福島第一原子力発電所3号機の  
耐震安全性評価結果について  
(主要な施設の耐震安全性評価)

平成22年8月

原子力安全・保安院

# 3号機の評価に用いる基準地震動Ss

## 〔残留熱除去系配管及び主蒸気系配管の評価の詳細検討について〕

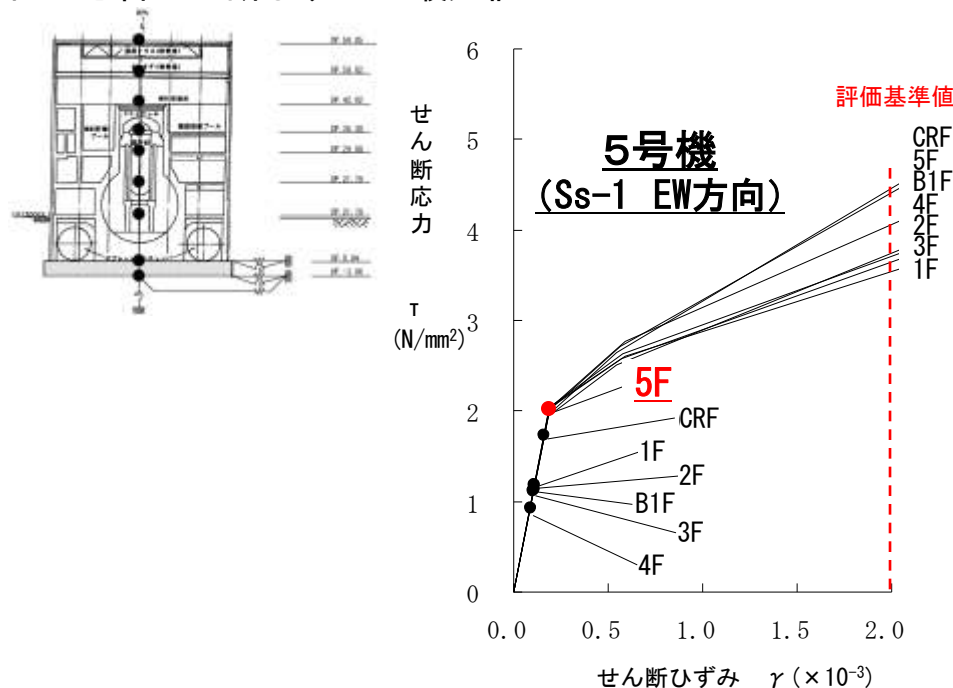
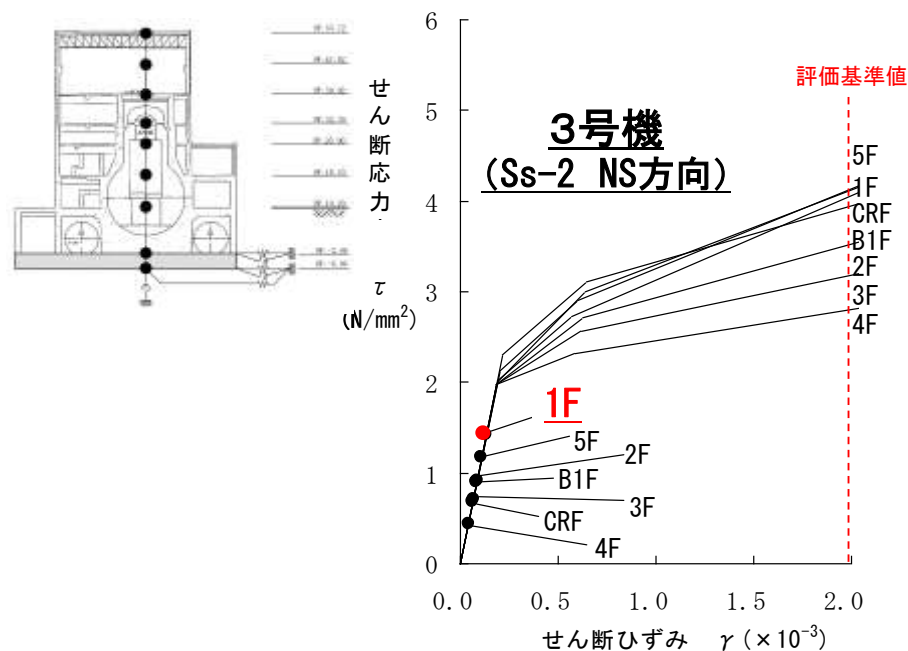
- ・無機多孔質保温材の付加減衰定数について、既往の振動試験データの再整理を行った上で安全側(小さめ)の値として設定されていること(設定の妥当性)、残留熱除去系配管の評価において、無機多孔質保温材の取付け範囲の割合及び支持部材の設置条件が当該減衰定数の適用条件を満たしていること(適用の妥当性)を確認した。
- ・評価プロセスの詳細を検討した結果、構造強度評価を実施するために必要な大型機器連成地震応答解析及び建屋地震応答解析、配管系のスペクトルモーダル解析について、工事計画認可等において実績のあるモデル、解析手法が用いられていることを確認した。
- ・3号機と5号機の配管系の評価結果における相違点とその主な要因を検討し、評価結果における相違点が合理的に説明できる要因を推定した。(その結果は、P24～27「補足：3号機と5号機の評価結果の比較(機器・配管系)」を参照。)

### せん断スケルトン曲線上の最大応答値の比較

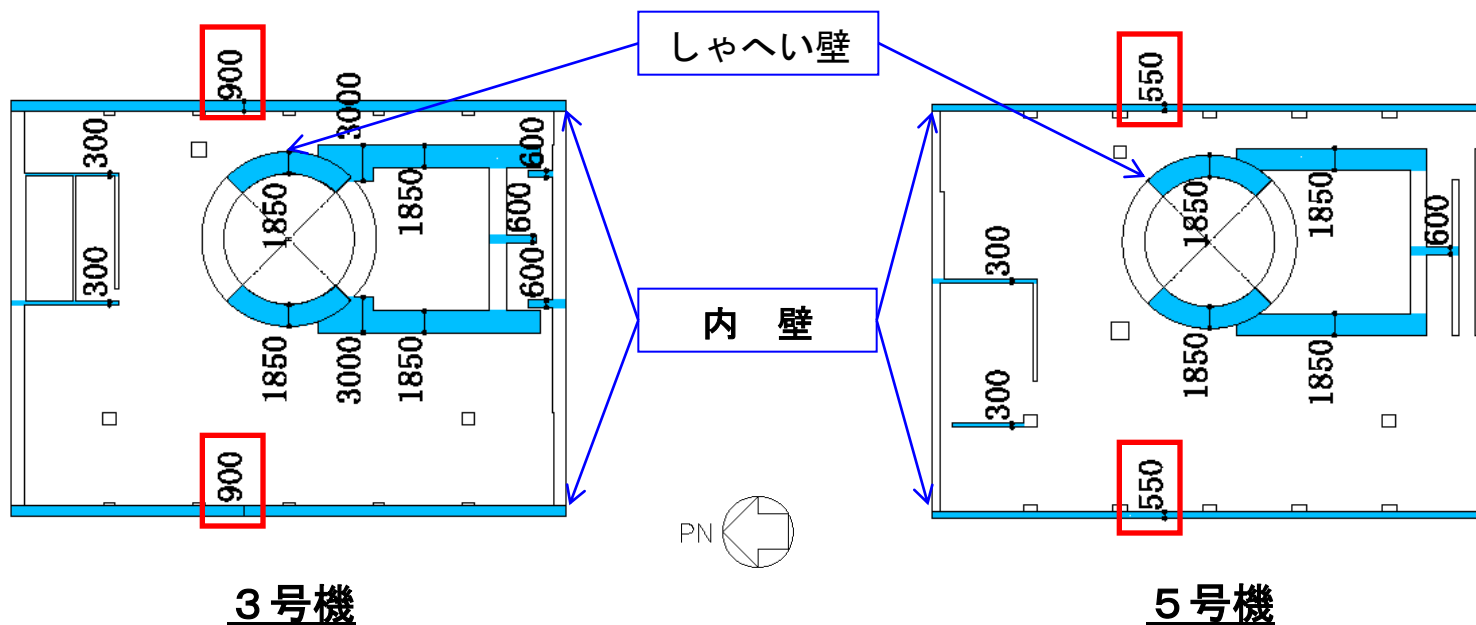
- 原子炉建屋の評価結果における3号機と5号機の主な相違点としては、耐震壁の最大応答せん断ひずみについて、3号機の方がほぼ全ての層において5号機より小さい傾向にあることを確認した。
- その傾向については、最大応答せん断力が3号機と5号機でほぼ同等であるものの、3号機において内壁の壁厚が厚いことからせん断断面積が相対的に大きく、せん断応力度及びせん断ひずみが小さめに算定されていることによるものと考えた。

## 【残留熱除去系配管（配管本体）】

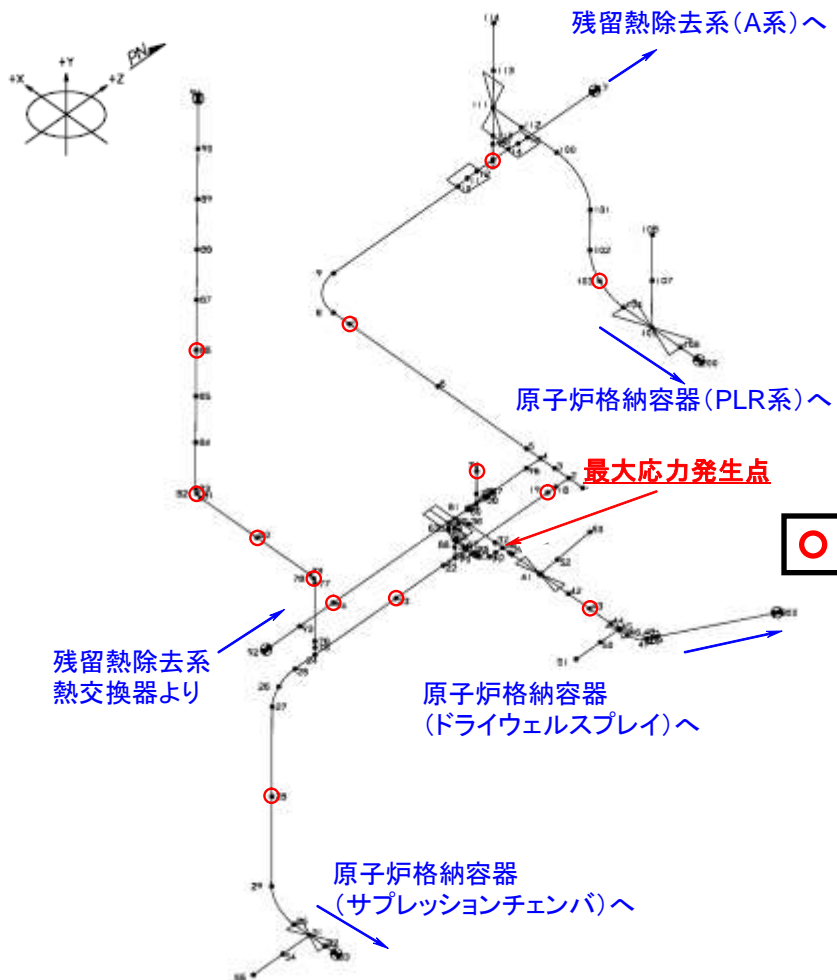
- ・相違点としては、一次応力の計算値について3号機の方が5号機の約1.4倍と大きい。
- ・主な要因としては、3号機と5号機で最大応力発生点付近の配管系の引き回し、支持構造物の設置位置が異なっており、モデルの形状、解析条件及び応答性状が異なることと推定した。

## 残留熱除去系配管の解析モデル

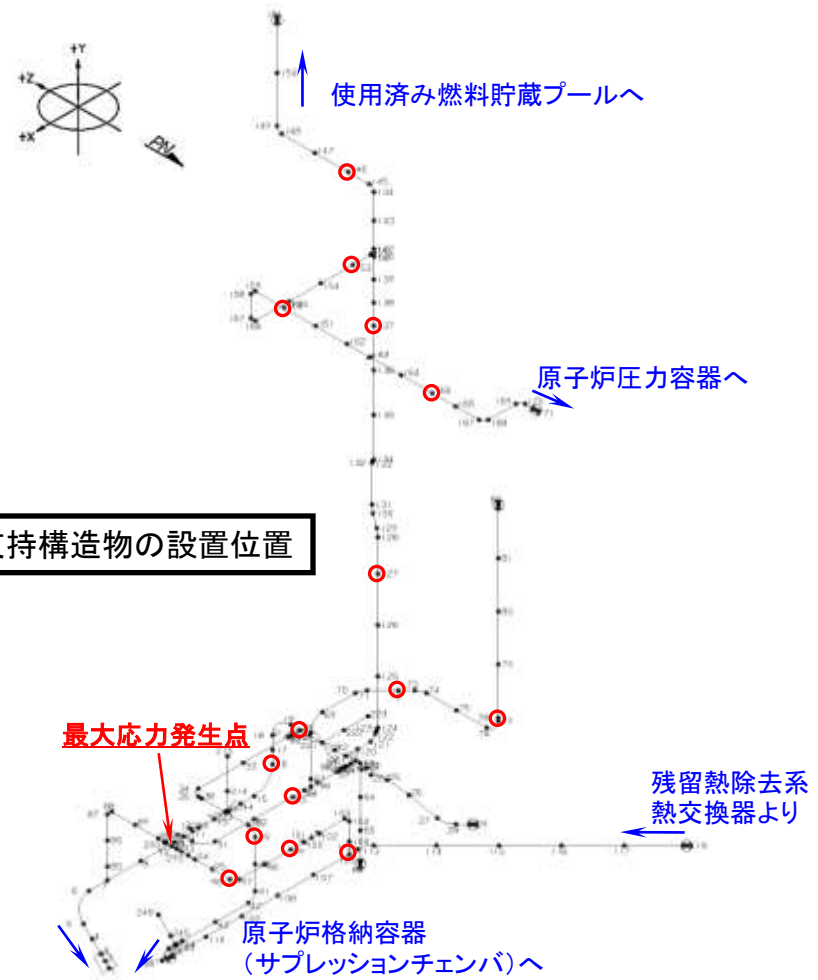
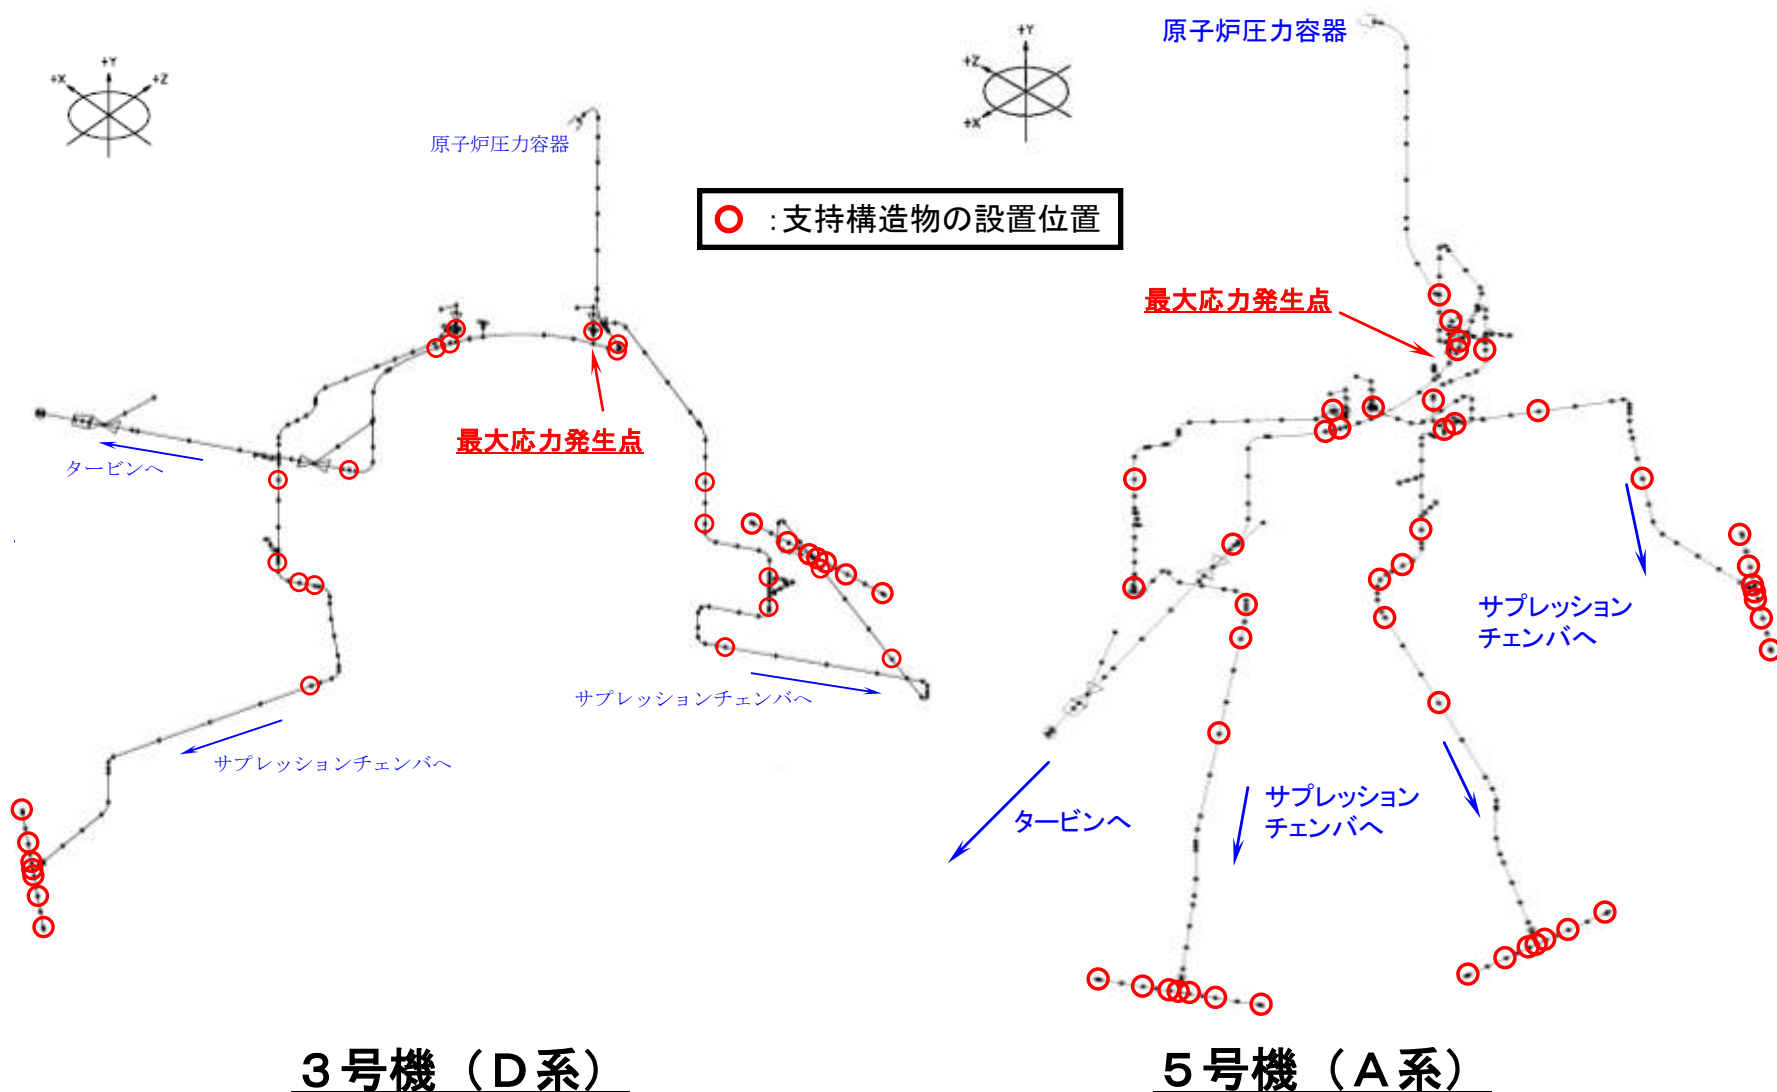
※ 3号機と同じB系であるが、最大応力が発生する部位が異なる。
